Požadavek zhotovitele na změnu č. ZL021-ochrana revizní šachty u přejezdu

Projekt: KARLOVY VARY, CYKLOTRASA B4 A KŘÍŽOVATKA UL. ZÁPADNÍ A ŠUMAVSKÁ

SO 101 – Komunikace a zpevněné plochy
MK01 – Místní komunikace

ZL 27
Ztracená šachta ST 02

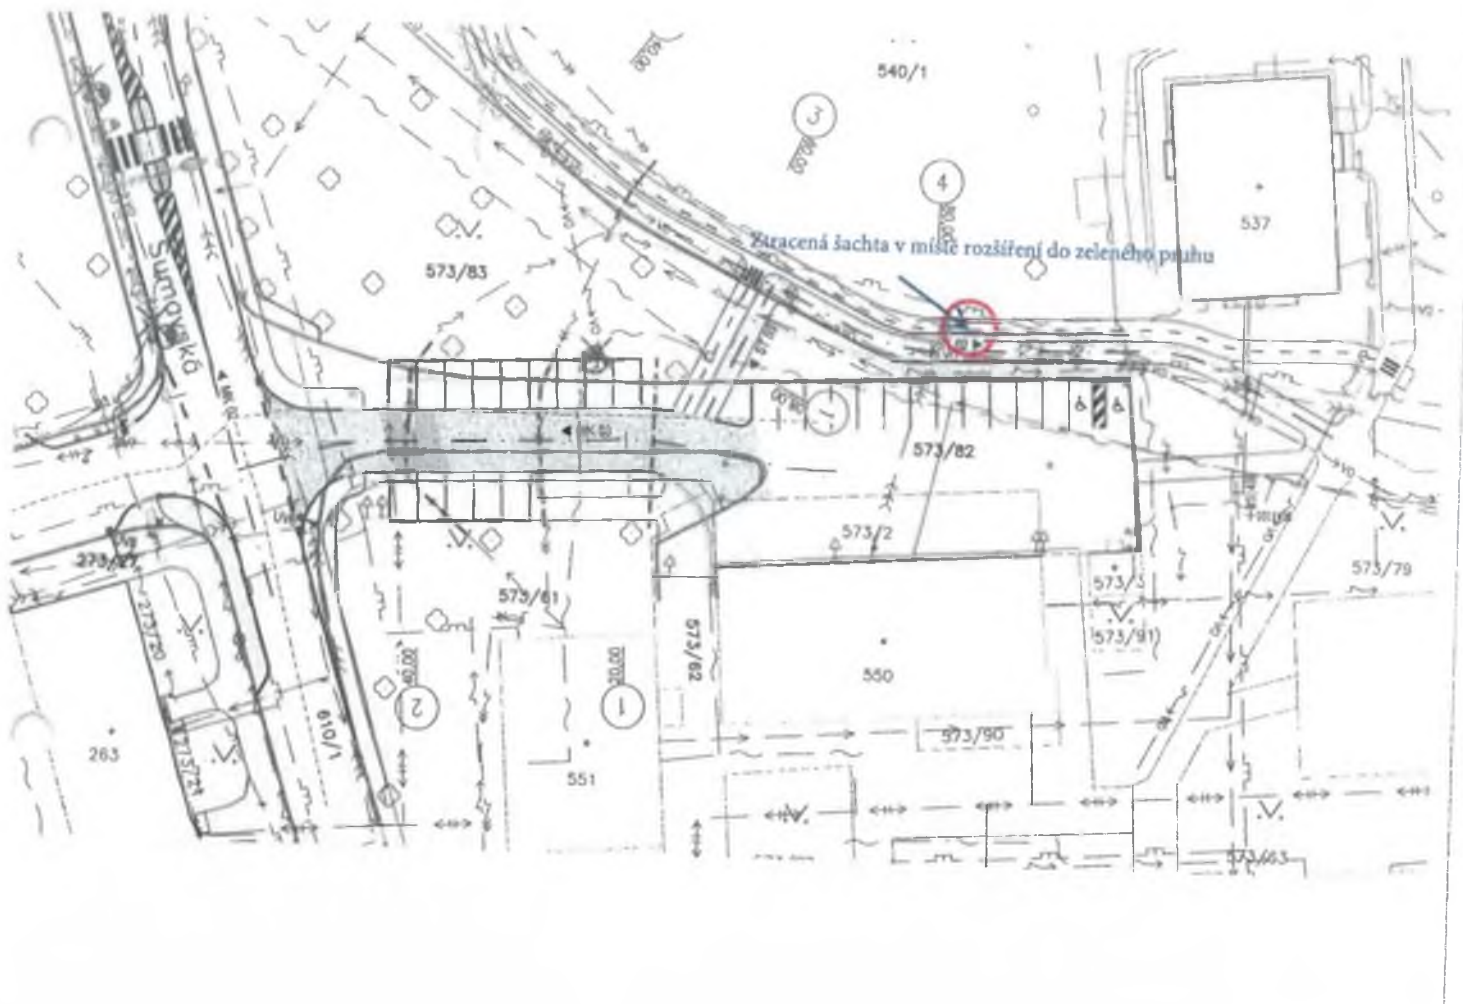
Nové řešení:
Stávající železobetonový poklop bude demontován a nahrazen novým litinovým vč. výškové úpravy.

Zdůvodnění změny:
Při provádění odkopávek byla objevena stávající kanalizační šachta. Jedná se o koncovou revizní šachtu. Bylo rozhodnuto o jejím zachování.
Jedná se o změnu na základě skutečností zjištěných po odkrytí stávajících konstrukcí.
Změna je evidována dle § 222 odst. 6 zákona č. 134/2016 Sb., o zadávání veřejných zakázek.

ZL 28
Rýhy a zásep kabelu VO

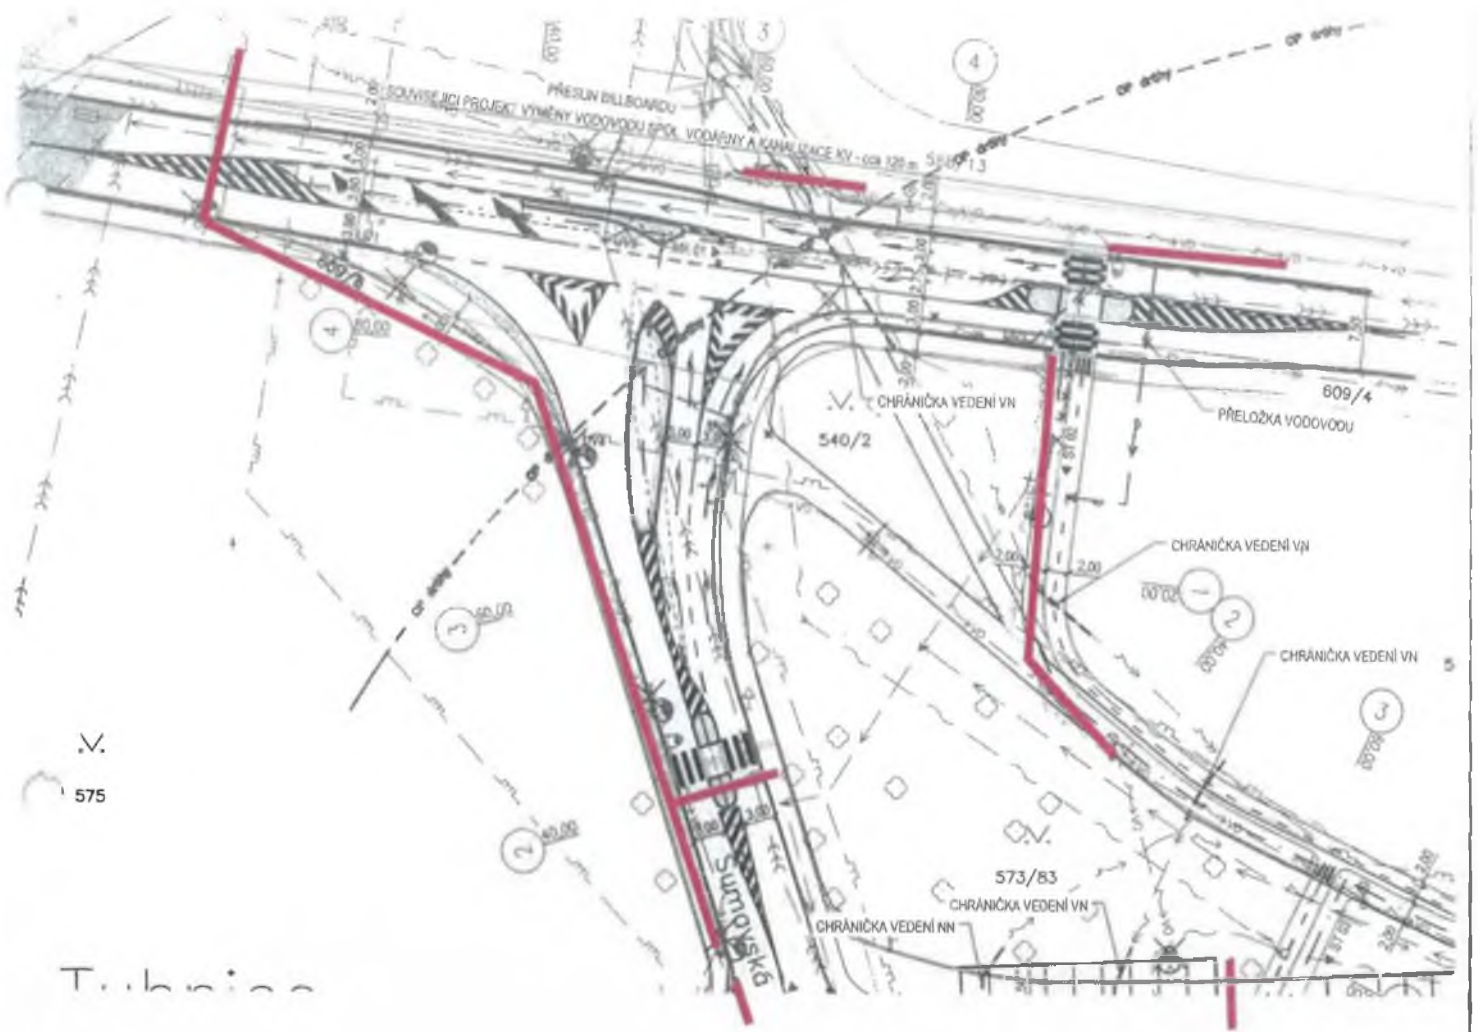
Hloubení pažených rýh s deponizací vytěženého výkopku v místě stavby pro zpětný zásyp.

Hloubení nepažených rýh s částečným odvozem nevhodného výkopku na řízenou skládku. Dodávka vhodného zásyrového materiálu.

Jedná se o nahrazení položky soupisu stavebních prací s ohledem na prováděné práce. Část výkopku není vhodná pro zpětný zásyp.
